RESUELVE RECURSO DE
RECLAMACIÓN (PAC) ATINGENTE
AL PROYECTO “SISTEMA DE
TRANSMISIÓN S/E TINEO - S/E
NUEVA ANCUD”, CUYO
PROPONENTE ES TRANSMISORA
DEL PACÍFICO S.A.

RESUMEN

El Comité de Ministros resuelve rechazar el recurso de reclamación interpuesto por un grupo de observantes del proceso de participación ciudadana en contra de la Resolución de Calificación Ambiental del Proyecto “Sistema de Transmisión S/E Tineo - S/E Nueva Ancud”, manteniendo su calificación favorable.

Imagen N° 2. Cambios en el Inventario Nacional de Humedales respecto a la ubicación del Proyecto

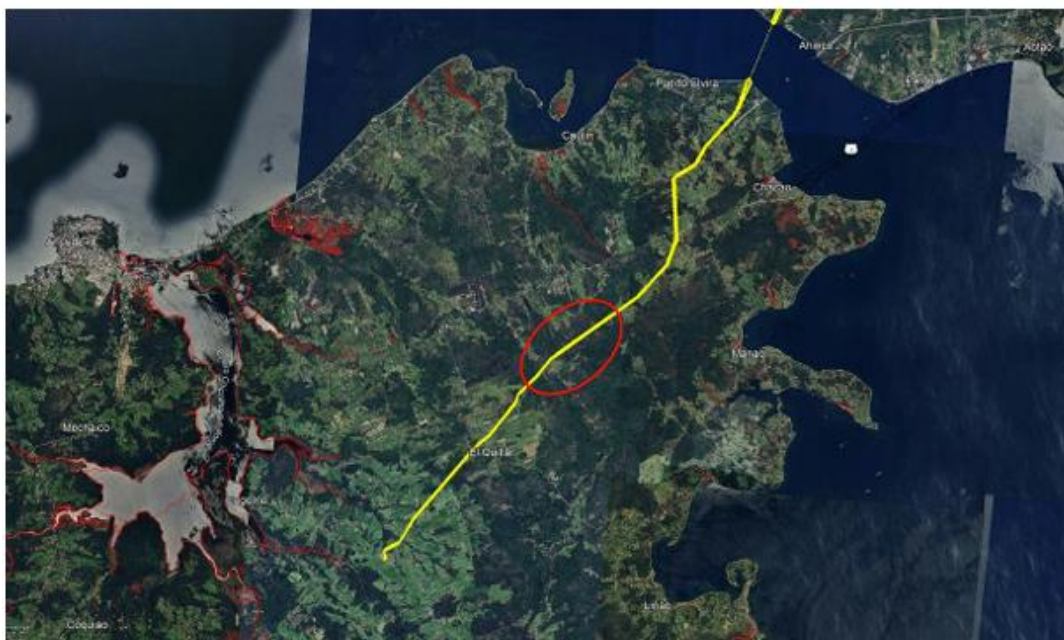
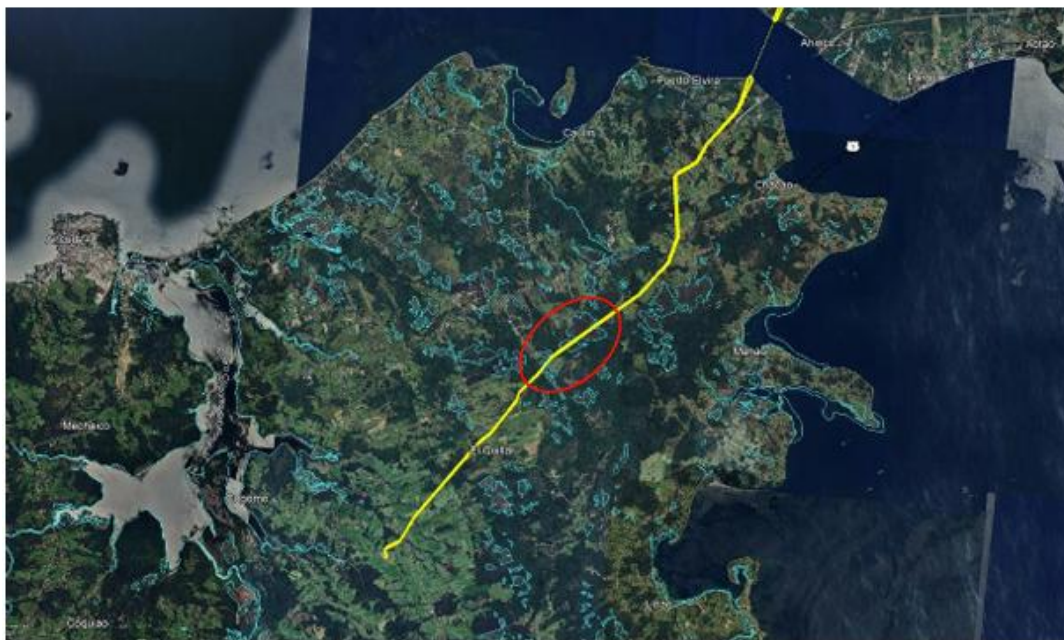
Respecto a los suelos “ñadi”, señalan que la construcción de las obras del Proyecto modificará su estructura, impidiendo su efecto de retención de agua y el cumplimiento de sus funciones ecosistémicas. De esta forma, se trataría de un impacto sobre el recurso hídrico no evaluado, el cual recaería sobre todo el trazado del Proyecto presente en la zona de Ancud. Al respecto, señala que aun cuando existen estudios que reconocen su existencia en Chiloé y Ancud (FAO, 2017), así como en el PLADECO de Ancud. Dicho suelo estaría presente en toda la comuna de Ancud.

En cuanto a la inclusión de los humedales, turberas, pomponales y suelo ñadi al área de influencia del Proyecto, se estima que **el Proponente acompañó información suficiente para caracterizar e identificar dichas formaciones dentro del área de influencia del Proyecto**. En este sentido, el Proponente acompañó en el Anexo 14 de la Adenda Complementaria del Proyecto los planos de la red hídrica, en los cuales se incluyeron los humedales decretados al 27 de enero de 2022, los cuales fueron determinados en base a la información recopilada en las campañas de flora y vegetación y la información del Inventario Nacional de Humedales vigente. De esta forma se caracterizó dentro del área de influencia del Proyecto la formación “pomponal antrópico”, la cual será intervenida en una superficie de 0,27 ha (0,2 ha continente y 0,07 ha isla). En lo que respecta a los suelos ñadi, se consideró la clasificación Zona Edáfica de Chile, propuesta por Luzio (2010), quien señala que los suelos del área de influencia se ubican en la Zona Mediterránea Húmeda, identificándose Andisols típicos y Andisols con régimen ácuico (Ñadis), que son suelos donde el nivel freático se puede encontrar cercano a la superficie en invierno y desciende bajo 1 m en verano, mientras otros permanecen saturados todo el año. Información que fue contrastada en base al análisis de los tipos de suelo y características existentes en el área de influencia del Proyecto.

Imagen N° 3. Unidades de paisaje en el área de influencia del Proyecto

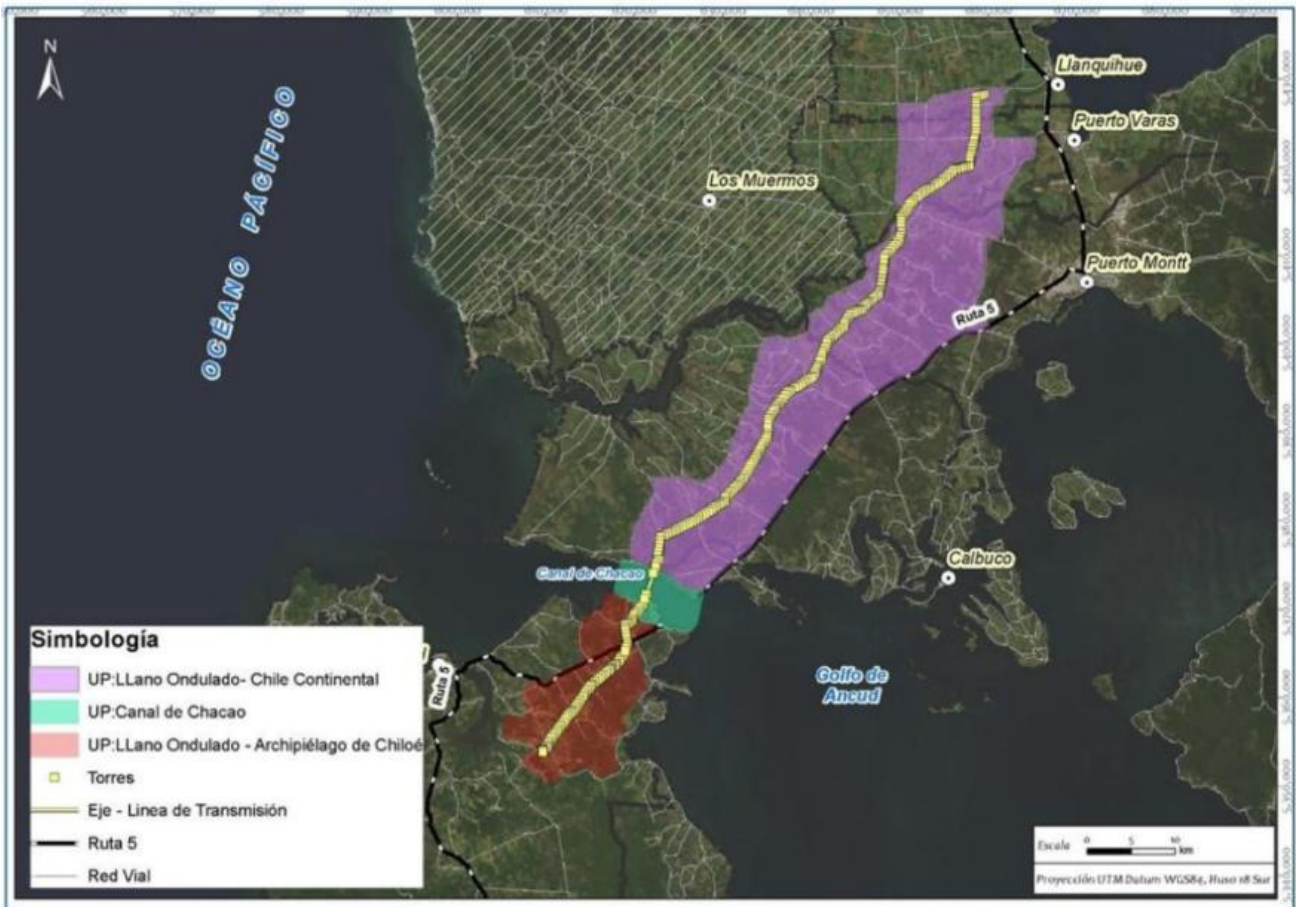
- a. **Deficiencias en la definición del área de influencia de valor paisajístico, y por ende en la definición del valor paisajístico de la zona de Ancud:** Los Reclamantes señalan que los puntos de muestreo definidos por el Proponente no son representativos de los espacios con mayor potencial de observación, dejando fuera sectores con miradores y áreas urbanas con alto potencial de observación, como lo exige la Guía de Valor Turístico del SEIA (2017). Adicionalmente, se señala que las unidades de paisaje (“UP”) definidas son insuficientes, considerando la extensión del Proyecto, pues el Proyecto se emplaza en 6 comunas y no es posible tratar a toda la isla de Chiloé como una unidad de paisaje, debido a las diferencias existentes. Finalmente, los Reclamantes destacan que la valoración de las UP “Canal de Chacao” y “Archipiélago de Chiloé” debió calificarse con valor paisajístico “destacado”, considerando los atributos de curso de agua, humedales y vegetación presente en la zona.

A su turno, las UP fueron correctamente delimitadas, en función de los atributos biofísicos, estéticos y estructurales de la zona, y no como sostienen los Reclamantes en virtud de criterios de distribución política – administrativa o bien de sector asociados a la actividad turística/cultural. En este sentido, el hecho de que el Proyecto se localice en seis comunas no tiene relación alguna con la determinación de mayores unidades de paisaje, toda vez que éstas se determinan en base a los atributos biofísicos, estéticos y estructurales de la zona, los cuales fueron correctamente definidos para cada una de las UP. Así, se establecieron 3 UP como se grafica en la siguiente imagen:

En el caso particular de los atributos asociados a cauces de agua, humedales y vegetación ribereña de la UP 3 Archipiélago de Chiloé y UP 2 Canal de Chacao, el Proponente explicó durante la evaluación que los cursos de agua son elementos comunes dentro de la zona, por lo que no constituyen elementos particulares o que otorguen una calidad visual destacada. Adicionalmente, durante la evaluación (Adenda) para el caso de la UP 3 – archipiélago de Chiloé, se cambió la valoración del atributo agua, otorgándole un valor alto, lo que no modificó la conclusión en torno a la valoración media de la calidad visual. Lo anterior, por cuanto la UP no presentaría elementos que la hagan única o representativa, al contrario, presentaría una baja heterogeneidad. De esta forma, no basta con que la valoración de uno de los atributos sea alta (en este caso, el componente agua) para otorgar la calidad de paisaje destacada a una UP, al ser necesaria la presencia de elementos o atributos que sean considerados destacados. De esta forma, la área de influencia para valor paisajístico del Proyecto fue correctamente definida en conformidad a los atributos paisajísticos de las UP.

Imagen N° 4. Emplazamiento ZOIT “Archipiélago de Chiloé” en relación al área del Proyecto

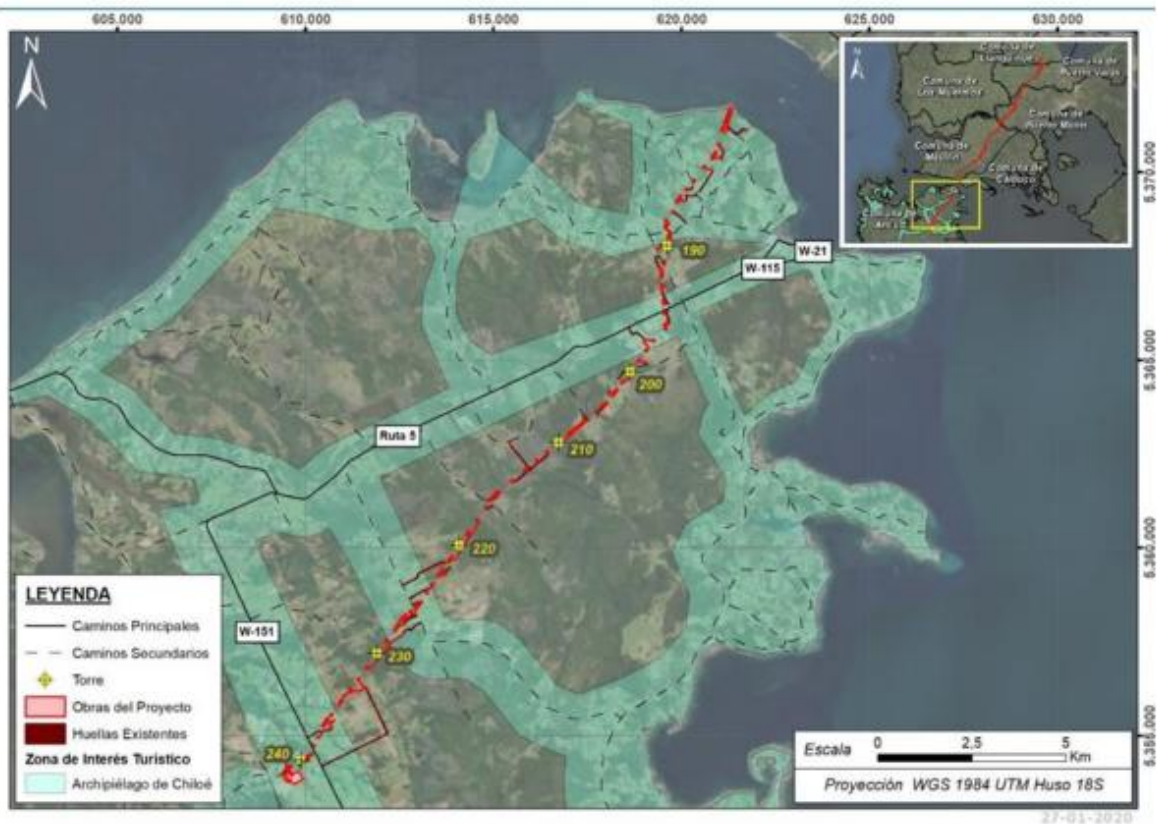
- c. **Deficiencias en la determinación del valor turístico de la zona de Ancud:** Los Reclamantes señalan que el análisis del valor paisajístico de Ancud se habría limitado al Canal de Chacao. En este sentido, las alteraciones al valor turístico de la zona de Ancud no fueron correctamente evaluadas, en circunstancias que se reconoció la presencia de sitios turísticos en el trazado del Proyecto. Además, no se habría considerado el valor turístico que detenta la comuna de Ancud por su calidad de ZOIT ni tampoco los atractivos de “importancia internacional”, según lo dispuesto por el “Plan de Desarrollo Turístico de Ancud” (2015). Finalmente, señalan que el Proyecto subestimó los siguientes atractivos turísticos: Iglesia Villa Chacao, el Mirador Bahía Villa Chacao, el Paseo Costero Villa Chacao, la Plaza Villa Chacao, la Iglesia de Caulín, el Fuerte de Punta Remolinos, el Fuerte Chacao Viejo, el Faro Tres Cruces, la Muestra Costumbrista Chacao Viejo y la Muestra Costumbrista Estero Chacao; todos reconocidos en el Plan de Desarrollo Turístico de Ancud.

En tercer lugar y cuarto lugar, en cuanto a la **determinación del valor turístico de la zona de Ancud** y a la **afectación al valor turístico del Archipiélago de Chiloé**, en el procedimiento de evaluación se realizó una caracterización general de los recursos turísticos de cada comuna, basada en la revisión bibliográfica y posterior campaña en terreno, con la finalidad de determinar el área de influencia y el valor turístico de las zonas que se relacionan con las partes y obras del Proyecto. En el caso particular de la localidad de Ancud, la localidad presenta un elevado valor turístico, al formar parte de la ZOIT Archipiélago de Chiloé y Destino Turístico. Así, parte del trazado de la línea de transmisión se emplaza en el destino turístico y ZOIT Archipiélago de Chiloé y cercano al circuito turístico Iglesias de Chiloé.
